# COMMUNE DE LEYSIN

PLAN D'AFFECTATION "FUNICULAIRE"

rapport justificatif selon l'article 47 oat

**Commune de Leysin**  
**Plan d'affectation Funiculaire**  
**Avis préliminaire valant examen préalable**

### Itinéraires de mobilité piétonne

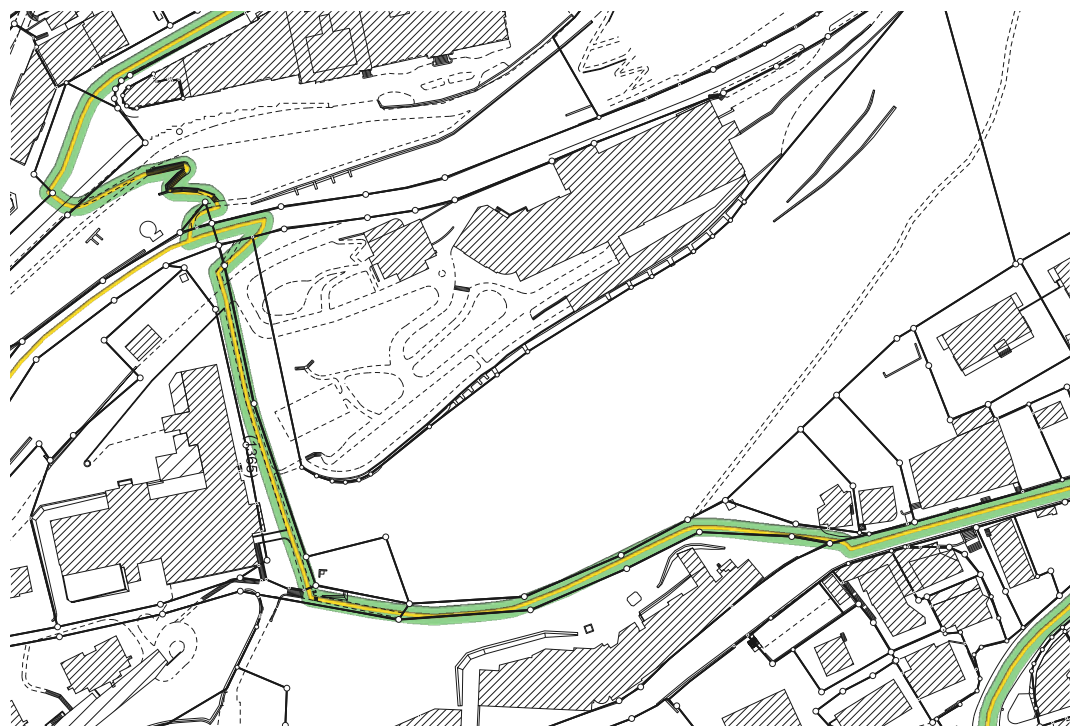
La DGMR-MT constate que l'itinéraire pédestre de « l'inventaire cantonal des chemins de randonnée pédestre » et Suisse Mobile (n°46 – Tour des Alpes Vaudoises) traversant le PA Funiculaire est bien mentionné dans le Règlement. Cependant, le funiculaire coupera ce tracé et aucun plan ne propose un aménagement alternatif permettant d'assurer la continuité de l'itinéraire.

De plus, l'itinéraire actuel n'est pas non plus représenté sur le Plan.

- Reporter la portion du tracé de l'itinéraire pédestre de « l'inventaire cantonal des chemins de randonnée pédestre » et Suisse Mobile qui traverse le périmètre du Plan.
- Etudier un itinéraire alternatif permettant de conserver un cheminement piéton continue à terme.

### Recensement architectural et ISR du Canton de Vaud

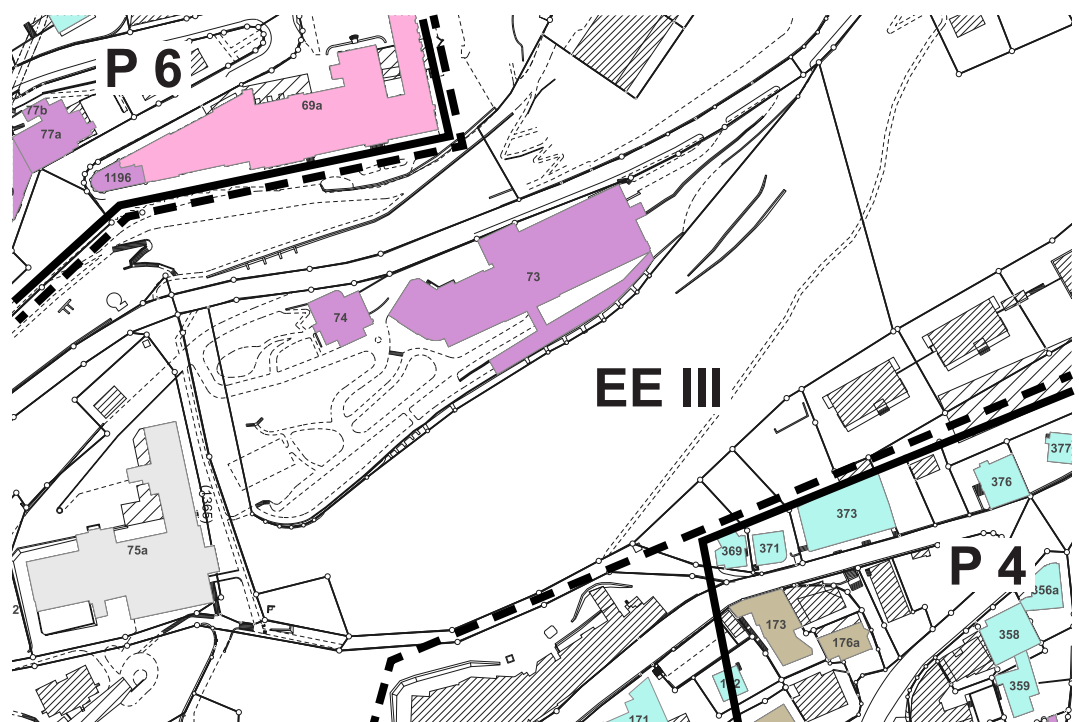
Le PA prévoit une zone superposée de transport 18 LAT. Celle-ci fait office de périmètre d'évolution des constructions au niveau des haltes et de leurs aménagements d'accès. Le PA ne détaille pas comment les objectifs de sauvegarde émis par l'inventaire sont garantis.

- Compléter le rapport par une analyse détaillée incluant le report de l'inventaire des sites construits d'importance régionale sur le projet de PA, l'identification des différents périmètres (EE III et P6) et la démonstration de comment les objectifs de sauvegarde de ces derniers sont garantis (par exemple dans un tableau indiquant : Périmètres/objectifs de sauvegarde/affectation-dispositions/Atteinte-Pas d'atteinte). En cas d'atteinte, évaluer
